Comune di Sabbioneta

Piano di Governo del Territorio seconda variante generale

Piano di Governo del Territorio
Proposta di controdeduzioni
ai pareri ed alle osservazioni pervenuti a seguito dell'adozione

A. Parere della Regione Lombardia

Estratto della tavola PdR.3a adottata

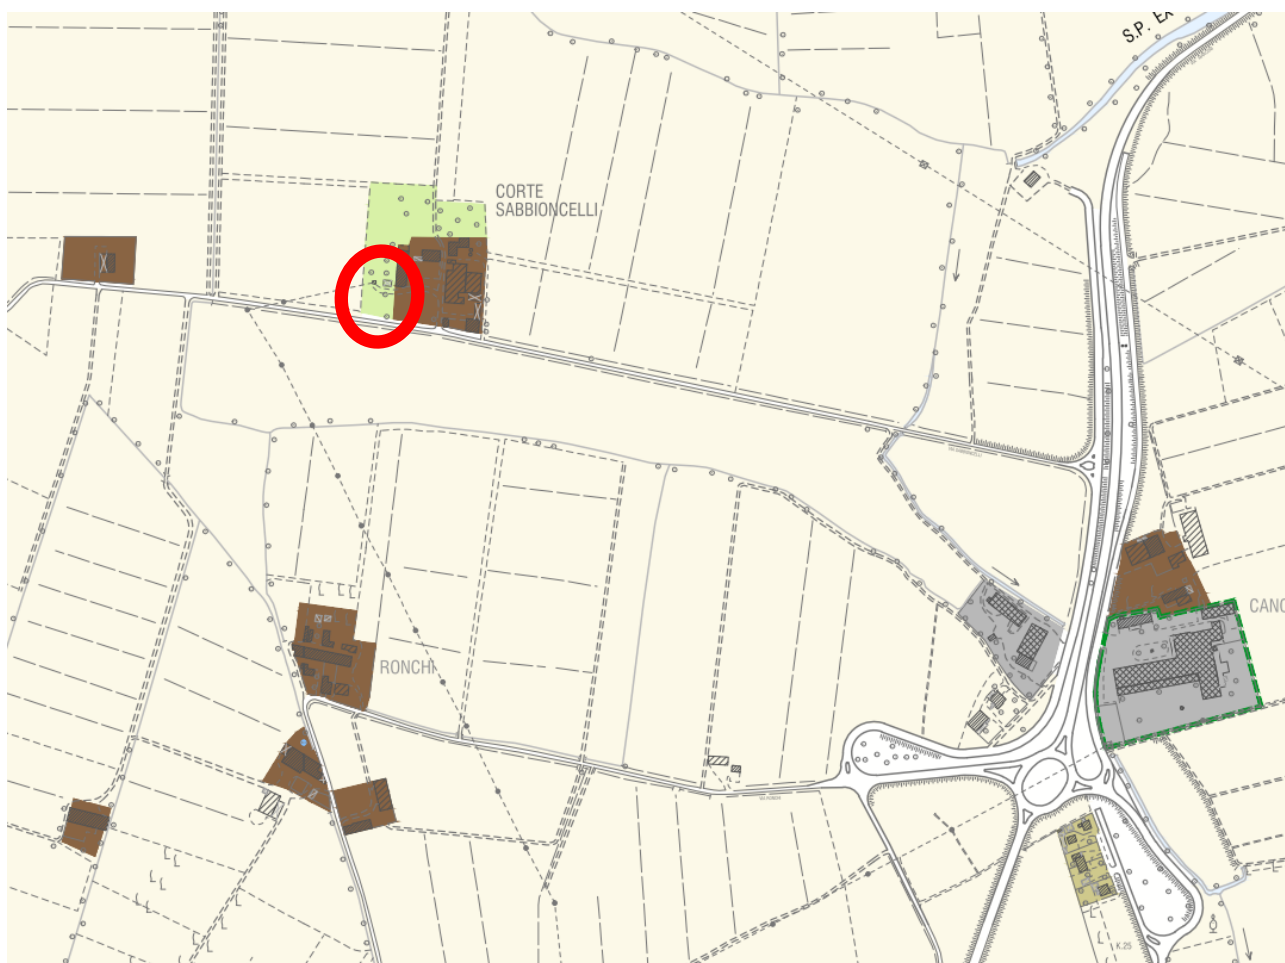
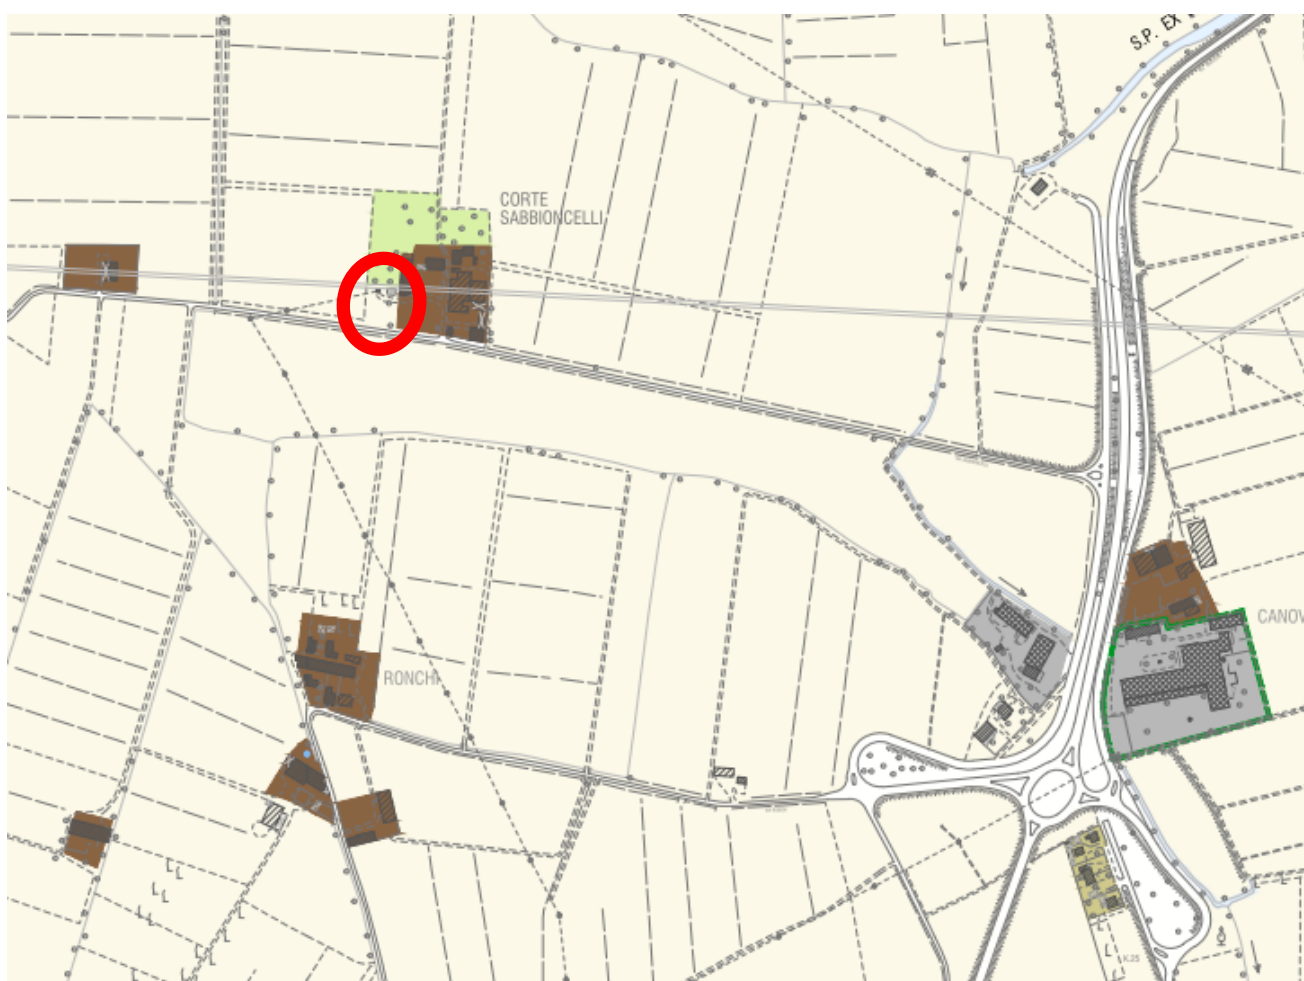
Oggetto dell'osservazione: modifica dell'azzonamento da verde privato a zona agricola.

La contiguità con il territorio agricolo ed un ambito AE (fabbricati rurali di valore storico) giustifica la richiesta di annessione all'uso agricolo.

Si propone quindi di accogliere l'osservazione. Per la conseguente modifica agli elaborati di piano (serie PdR3) si riporta a seguire il confronto tra le tavole del piano adottato e la proposta di modifica.

Proposta di modifica della tavola PdR.3a oggetto di approvazione
